WOJEWÓDZKI URZĄD  
Ochrony Zabytków w Poznaniu  
DELEGATURA w KONINIE  
ul. 1 Maja 7, 62-510 Konin  
tel. 22 244 71 26, 244 71 83  
Ko.WN.5183.50.3.2023

Dotyczy: pism Pani Aleksandry Waligóry AW Architektura Aleksandra Waligóra Poznań z dnia 4. 01. 2023 r. (wpłynęło dnia 4. 01. 2023 r.) i z dnia 6. 02. 2023 r. (wpłynęło pocztą elektroniczną w dniu 7. 02. 2023 r.) w sprawie zajęcia przez organ ochrony zabytków stanowiska w przedmiocie planowanych do realizacji zmian w zagospodarowaniu pl. Parysa w granicach działek nr 1665 i 1684 w Słupcy, Miasto Słupca, powiat słupecki, województwo wielkopolskie

# PROPOZYCJA ESTETYKI - MAŁĄ ARCHITEKTURĘ, KOLORYSTYKĘ UJEDNOLICIĆ DLA OBSZARU - JAKO WZÓR URZĄDZENIA DOBRANE DO REWITALIZOWANEGO STAREGO RYNKU

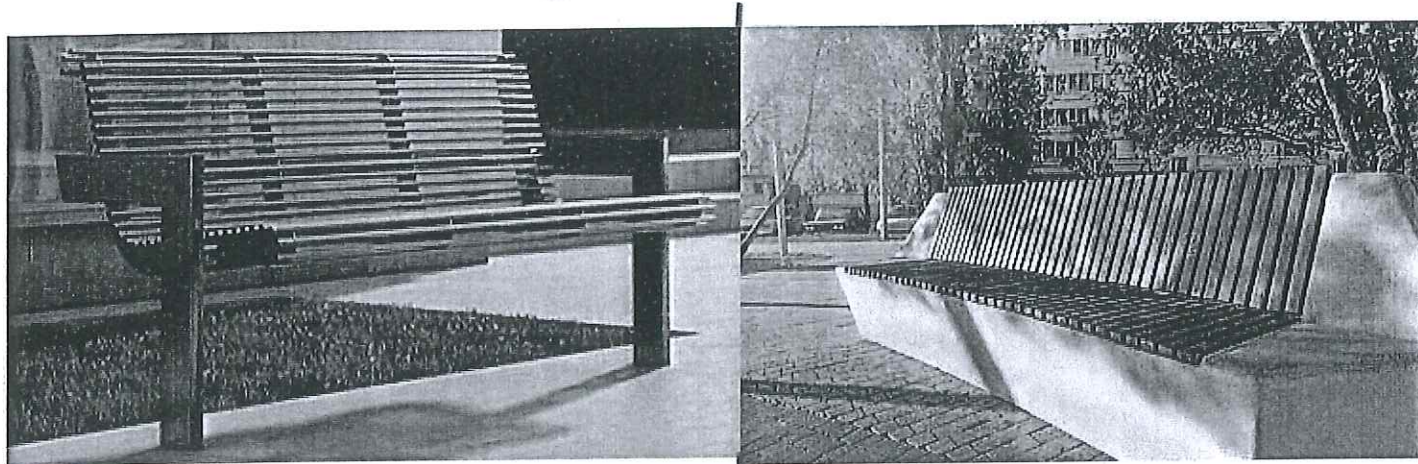
2. Opiniuje się pozytywnie ze stanowiska konserwatorskiego przedłożone założenia koncepcyjne zmian w zagospodarowaniu pl. Parysa w Słupcy (nawierzchnie ciągów komunikacyjnych, nawierzchnie trawiaste pomiędzy ciągami komunikacyjnymi, oświetlenie uliczne, mała architektura – ławki i kosze na śmieci oraz urządzenia siłowni zewnętrznej typu „street workout”).

3. Szczegółowe rozwiązania należy uzgodnić z organem ochrony zabytków w trybie roboczym na etapie opracowywania projektu budowlanego.
4. Z uwagi na zlokalizowanie nieruchomości w obszarze stanowiska archeologicznego nr 28, AZP 55–36/28 w toku robót ziemnych inwestor winien zapewnić badania archeologiczne i uzyskać na te badania pozwolenie organu ochrony zabytków, zgodnie z wymogiem art. 36 ust. 1 pkt 5 Ustawy o ochronie zabytków i opiece nad zabytkami.
